**Forum mondial de l'harmonisation des Règlements
concernant les véhicules****191^e session**

**Accord de 1958 : Examen de projets d'amendements
à des Règlements ONU existants, soumis par le GRSG****Proposition de complément 11 à la série 01 d'amendements
au Règlement ONU n° 43 (Vitrages de sécurité)****Communication du Groupe de travail des dispositions générales
de sécurité***

Figure 22
Détermination de la zone I

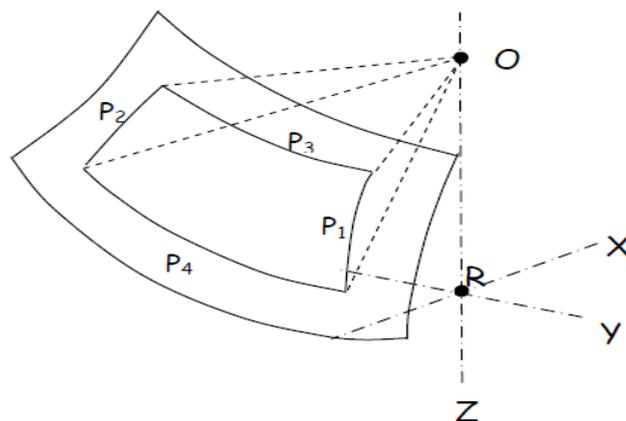
Paragraphe 9.2.5.2.3, lire (ajouter la nouvelle figure 22) :

« 9.2.5.2.3 Zone I – la zone pare-brise délimitée par l'intersection du pare-brise avec les quatre plans ci-après :

Le masque opaque peut être exclu de la zone I. Il s'agit de la zone limitée où il est prévu qu'un dispositif de détection, comme un détecteur de pluie, un rétroviseur ou des capteurs autonomes, soit fixé sur la surface interne du pare-brise. Le masque opaque où ces dispositifs peuvent être installés est défini au paragraphe 9.2.5.2.4 de la présente annexe.

P1 – Un plan vertical passant par le point 0 et formant un angle de 15° vers la gauche du plan longitudinal médian du véhicule ;

P2 – Un plan vertical symétrique à P1 par rapport au plan longitudinal médian du véhicule.

Si cette construction est impossible (absence de plan longitudinal médian de symétrie, par exemple), on prend pour P2 le plan symétrique à P1 par rapport au plan longitudinal du véhicule passant par le point 0 ;

P3 – Un plan contenant la droite OQ et formant un angle de 10° au-dessus du plan horizontal ;

P4 – Un plan contenant la droite OQ et formant un angle de 8° au-dessous du plan horizontal.

Zone I (dans le cas d'un véhicule à conduite à gauche) (masque opaque supérieur tel qu'il est défini au paragraphe 9.2.5.2.4.1)

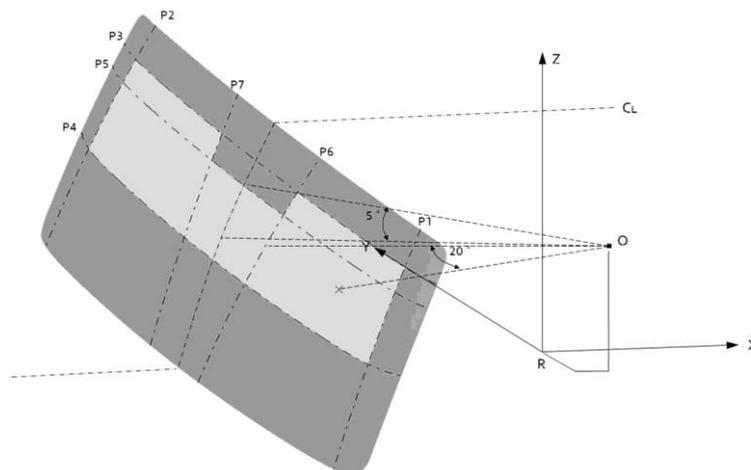
Ajouter les nouveaux paragraphes 9.2.5.2.4 à 9.2.5.2.4.1, libellés comme suit (ajouter la nouvelle figure 23) :

« 9.2.5.2.4 Détermination du masque opaque

P5 – un plan passant par une droite horizontale transversale contenant le point O et formant un angle de 5° au-dessus du plan horizontal ;

P6 – un plan vertical passant par le point O et faisant un angle de 20° avec l'axe des X vers la droite pour les véhicules à conduite à gauche et vers la gauche pour les véhicules à conduite à droite ;

P7 – un plan symétrique au précédent par rapport au plan longitudinal médian du véhicule.

9.2.5.2.4.1 Tout masque opaque limité vers le bas par P5 et latéralement par P6 et P7 (voir fig. 23).
